**AUX DEMANDES, PRESENTEES PAR LA COMMUNAUTE DE COMMUNES SIDOBRE
VALS ET PLATEAUX ET PAR LE PETR DES HAUTES TERRES D'OC, DE
DECLARATION DE PROJET EMPORTANT MISE EN COMPATIBILITE
RESPECTIVEMENT DU PLAN LOCAL D'URBANISME INTERCOMMUNAL SIDOBRE
VAL D'AGOUT ET DU SCOT DES HAUTES TERRES D'OC, POUR LE PROJET DE
DEVELOPPEMENT ET D'EXTENSION DE LA SCIERIE SIAT SUR LE TERRITOIRE
DE LA COMMUNE DE LE BEZ (81).**

ANNEXES

AU RAPPORT DU COMMISSAIRE ENQUETEUR

Synoptique et graphique des consommations et des approvisionnements :

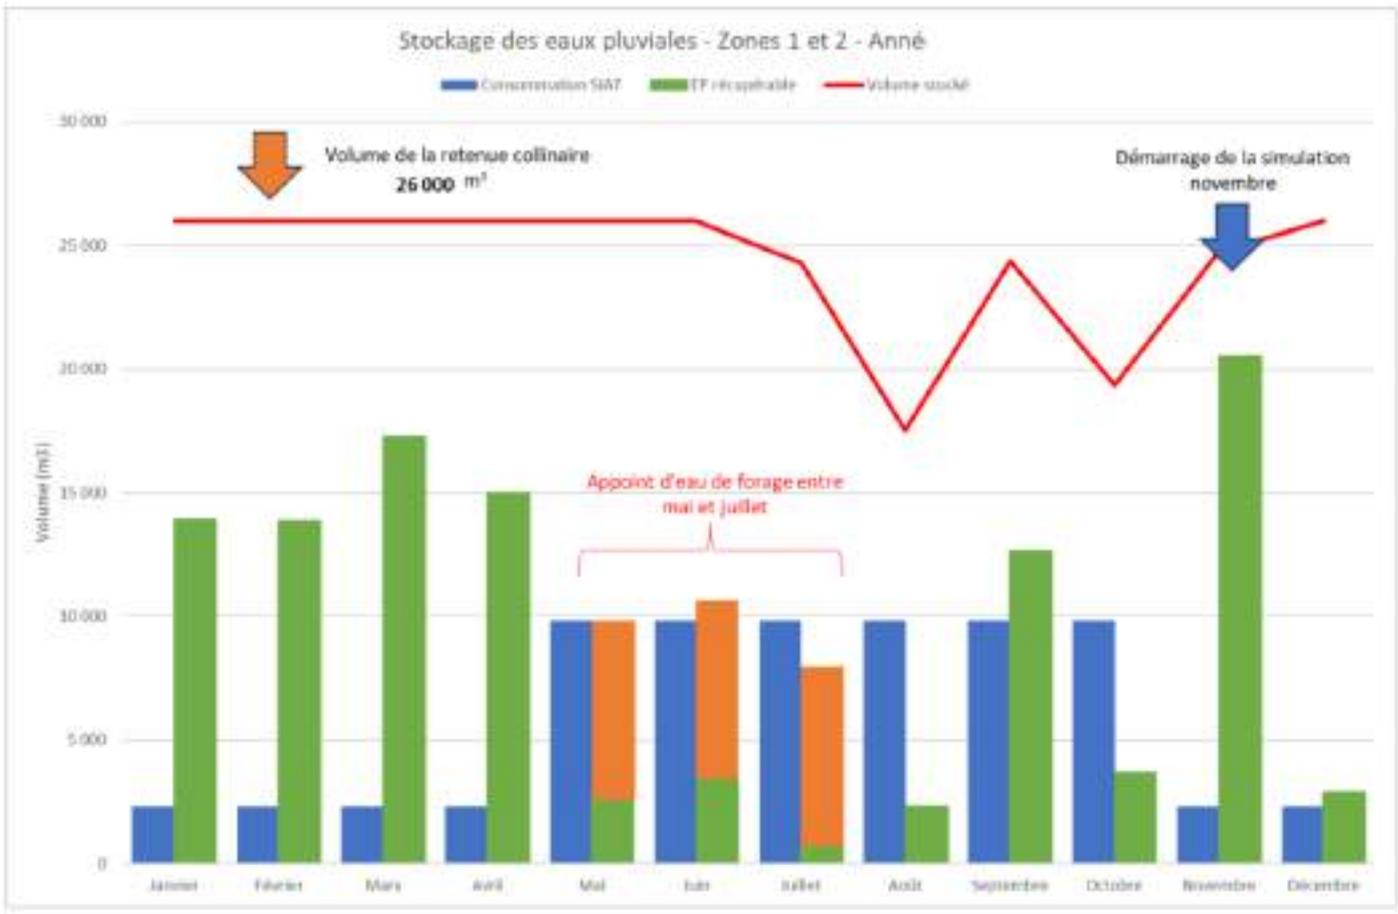
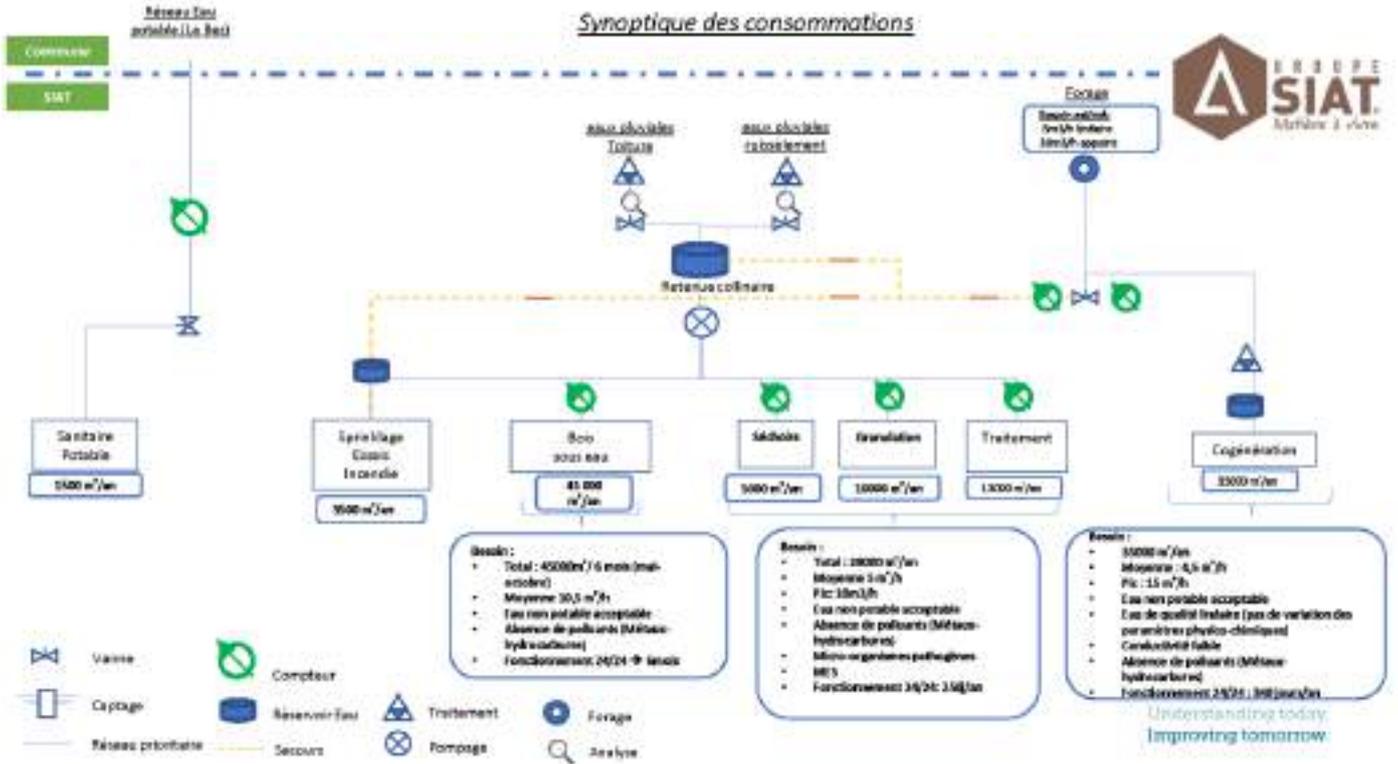
Réponse porteurs de projet :

D'une part le stockage, le traitement et la réutilisation des eaux de pluie captées sur site (toitures et surfaces imperméabilisées) pour les différents process industriels (bois sous eau, granulation, séchage, traitement) à hauteur de 76 500 m3 d'eau par an via la retenue collinaire de 26 000m3 existante sur site. La retenue collinaire est réalimentée à l'aide de la pluviométrie régulière du secteur. (voir annexe aux réponses au présent procès-verbal : « Projet NORE synthèse études ressource en eau »). Lors de l'élaboration du dossier de déclaration de projet, le volume de la retenue collinaire était issu d'une estimation via la surface (plan du site). Depuis, le groupe SIAT a mené une levée topographique de la zone, qui a permis d'actualiser précisément la capacité de la retenue collinaire (un volume d'eau de 26 000m3).

La consommation annuelle d'eau pour les sanitaires sera elle de 1 500 m³/an. Cette eau proviendra du réseau d'eau public de la commune de Le Bez, tandis que l'eau pour les essais incendie (sprinklage et remplissage des cuves, soit 3 500 m³/an) proviendra de la retenue collinaire et du forage. Ces quantités restent limitées et le réseau d'eau local et sa source d'approvisionnement ne seront donc pas impactés par le projet SIAT.

Certaines contributions font référence à des chiffres relatifs à l'usine d'Urmatt. Il convient de préciser que les données évoquées dans ces contributions ne correspondent pas à la consommation d'Urmatt, mais au plafond autorisé par arrêté préfectoral. De nombreuses scieries, notamment au moment des tempêtes comme celle de 1999, ont eu droit à des hausses d'autorisation de prélèvement en eau afin de stocker une partie des bois sur des aires d'aspersion permettant de maintenir leur état de conservation (c'est le cas à Urmatt).

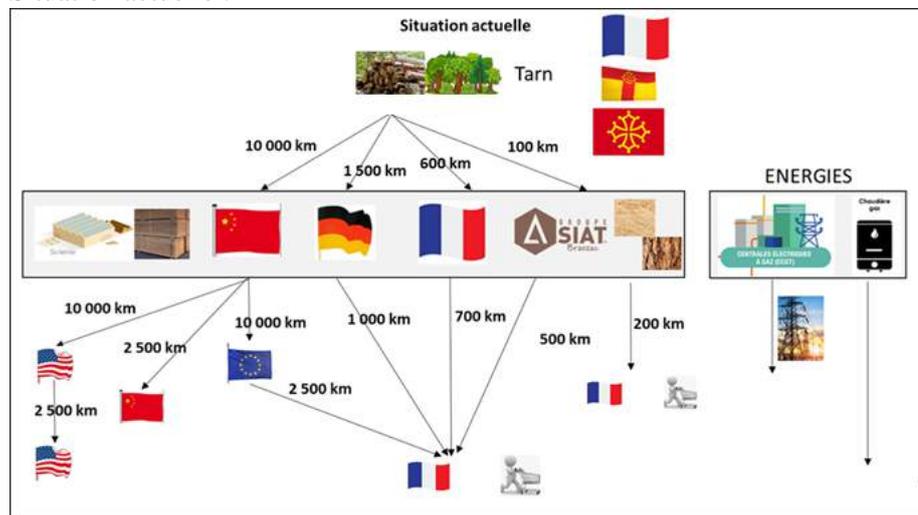
Concernant la production de granulés, celle-ci bénéficiera à 28 000 foyers et l'évolution de la demande en France liée à l'installation de systèmes de chauffages particuliers et collectifs est croissante. L'accompagnement de cette croissance justifie l'implantation de cette unité de granulation, qui, de plus est, utilisera les coproduits issus des activités de première et seconde transformation réalisées sur site.

Le graphique ci-dessous montre bien que la consommation est supérieure à la production, la production de granulés locaux est donc nécessaire pour répondre aux besoins des ménages français.

Situation actuelle :

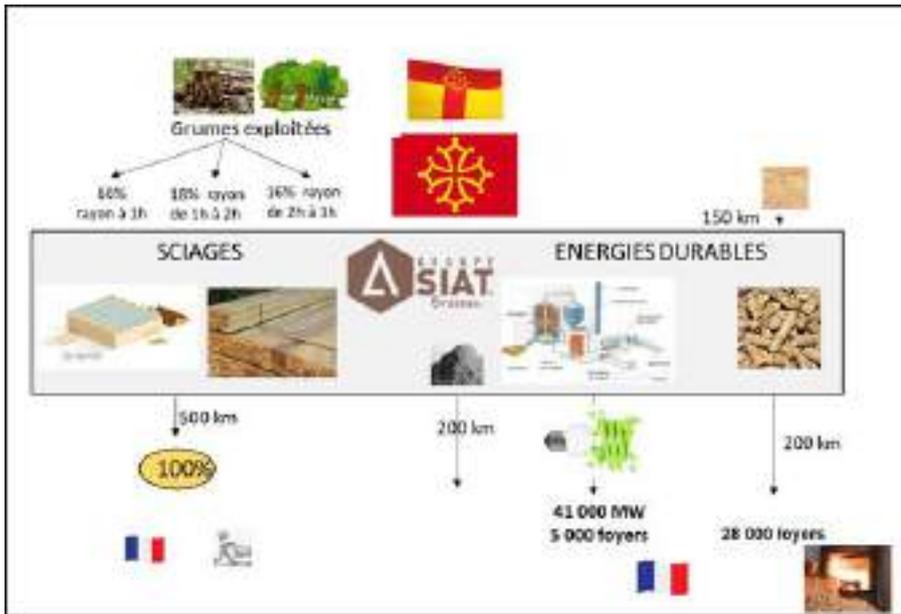
❑ Volet augmentation du trafic routier poids lourds - @51

Cette estimation [ndlr : *L'augmentation du trafic routier poids lourd est évaluée à environ 70 camions / jour en moyenne par rapport à l'existant (page 14)*] **ne correspond pas à la réalité** des cubages d'entrée et de sortie prévus par le projet . En considérant que le trafic annoncé aujourd'hui de 30 véhicules lourds/j correspond à 100 000 m³ de grumes travaillées par an, l'augmentation de la production vers un volume traité annuellement de l'ordre de 550 000 m³ devrait plutôt engendrer en première approximation un trafic quintuplé, soit environ **160 poids lourds/jour**.

Comment peut-on ici parler de diminution des besoins en transport [ndlr : *La diminution des besoins en transport, ainsi que la diminution des distances parcourues, permettront une économie de 8 784 t de CO2 éq (page 21)*]? Dans ces conditions **il est faux de parler d'une économie de CO2éq**.

Réponse porteurs de projet : Cf. réponse au thème G.
